# 平成25年第4回四万十町議会定例会議案資料

議案第93号 平成24年度 四万十町本庁 東庁舎新築工事請負契約の一部を変更する契約の締結について

(工事名)四万十町本庁 東庁舎新築工事(建築) 現場変更理由一覧表

東庁舎 2, 3階平面図

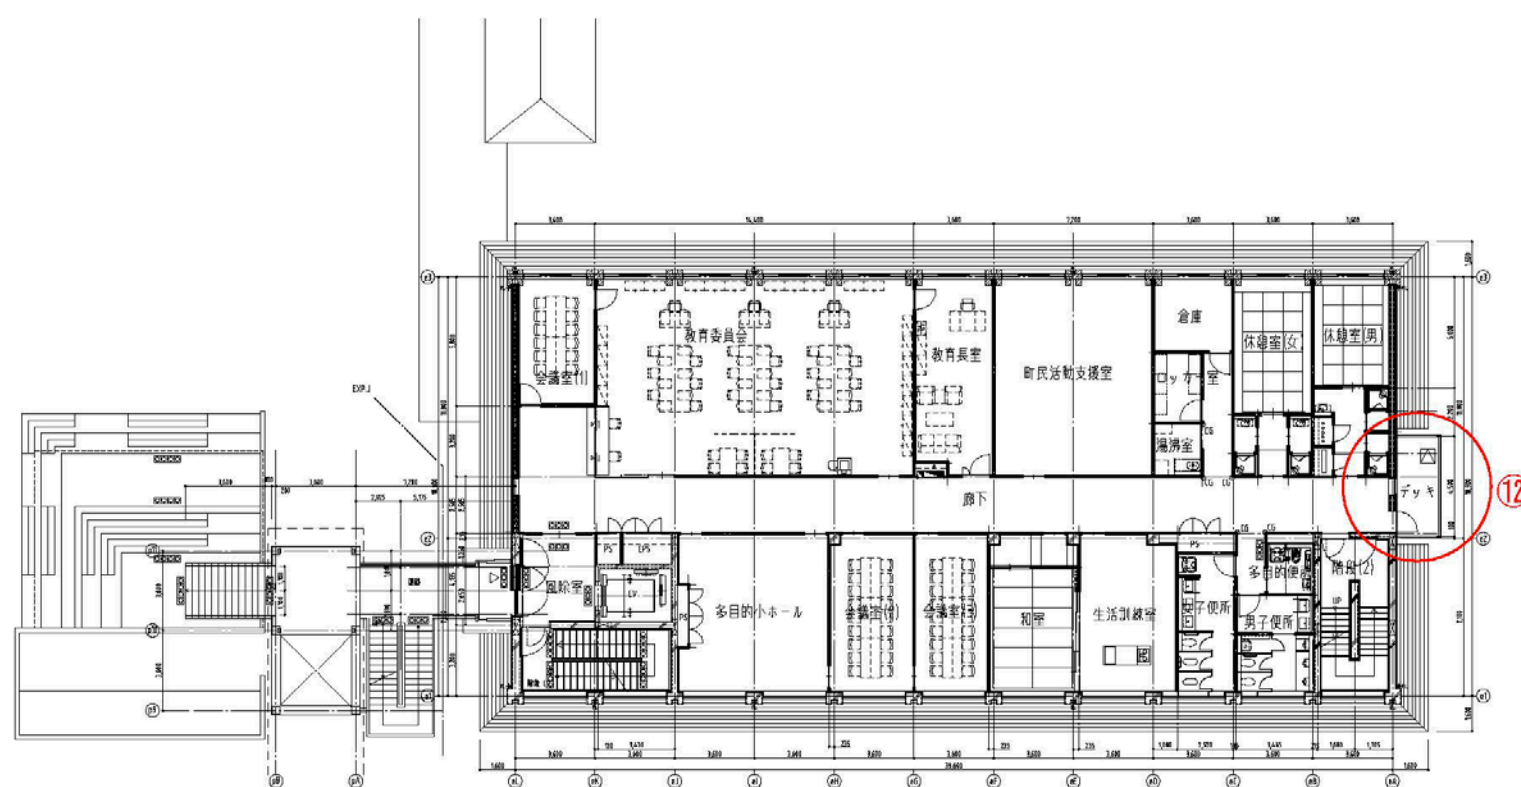
| 番号 | 現場変更項目                             | 変更内容                                                           | 変更理由                                                             | 備考                                                                          |
|----|------------------------------------|----------------------------------------------------------------|------------------------------------------------------------------|-----------------------------------------------------------------------------|
| 6  | 3階委員会室<br>スライディングウォール1カ所中止         | 3階委員会室を3分割しても使用できる仕様から2分割での仕様に変更する。                            | 3分割するとそれぞれの部屋面積が狭くなり、使用しづらい状況となることが予想されるため。                      |                                                                             |
| 12 | デッキ手摺 形状変更<br>(目隠し板取付・板共)          | 2階・3階にそれぞれ設置するデッキに目隠し板を取り付ける。                                  | 2階・3階に設置するデッキへの外部からの視線を遮るため。                                     |                                                                             |

| ⑥3階委員会室<br>スライディングウォール1箇所中止     | : 3階平面図中表記    |
| ⑫デッキ手摺 形状変更<br>(目隠し板取付)         | : 2, 3階平面図中表記 |
